Dotyczy Konkursu architektonicznego na opracowanie koncepcji zabudowy mieszkaniowej wielorodzinnej u zbiegu ulic Zygmunta Augusta i Rycerskiej w Bydgoszcz - sprawa Nr 7/2017

Organizator konkursu udziela odpowiedzi na zadane pytania:

Fotografia nr 1 - źródło: google maps

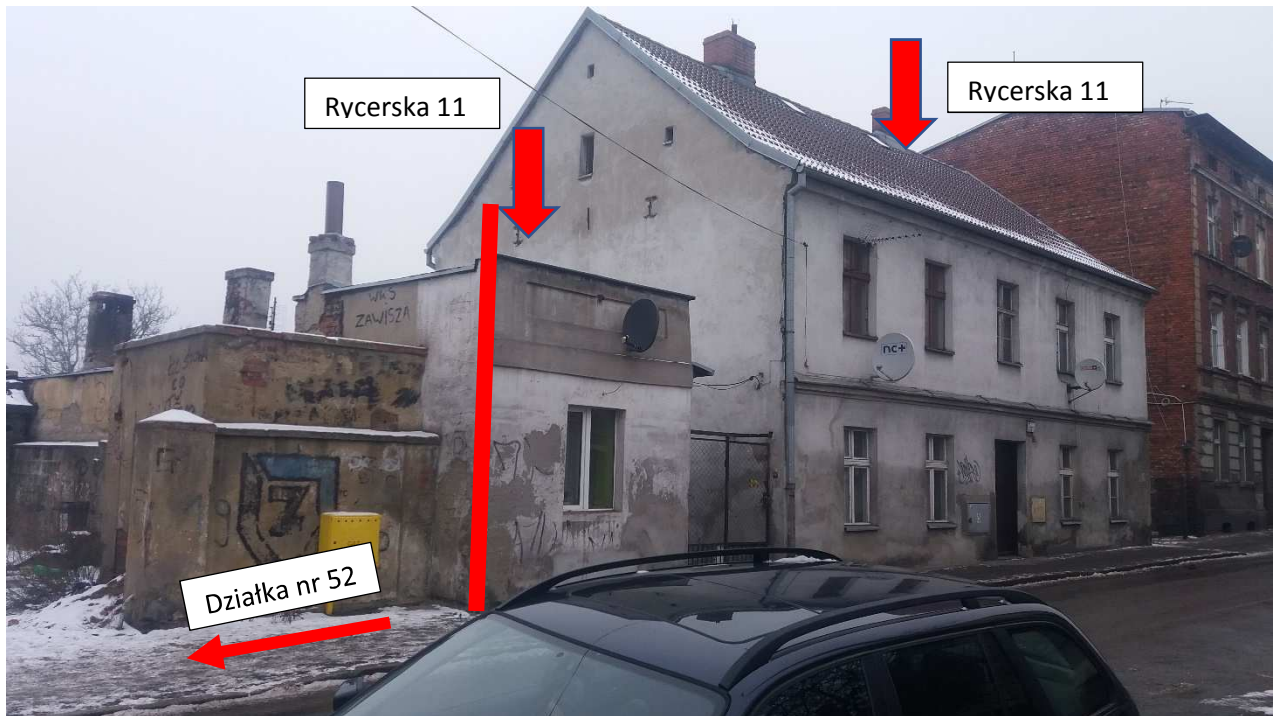
Na sąsiedniej działce nr 52, zlokalizowany jest budynek mieszkalny ze ścianą szczytową w „ostrej granicy”, w której na poddaszu wykonano okno. Nie jest znana funkcja pomieszczenia, które doświetla, a obiekt nosi znamiona pustostanu. Czy projektowana zabudowa i zagospodarowanie terenu powinny uwzględniać lokalizację tego okna w kontekście obowiązujących przepisów (przesłanianie, zacienianie, obowiązujące odległości itp.).

Działka nr 52 jest nie zabudowana od strony ulicy Rycerskiej.

Budynek z widocznymi oknami w ścianie szczytowej znajduje się przy ul. Rycerskiej 11 na działce nr 50 i przeznaczony jest do rozbiórki. W ramach opracowania konkursowego w tym miejscu ma zostać zaprojektowany nowy budynek.
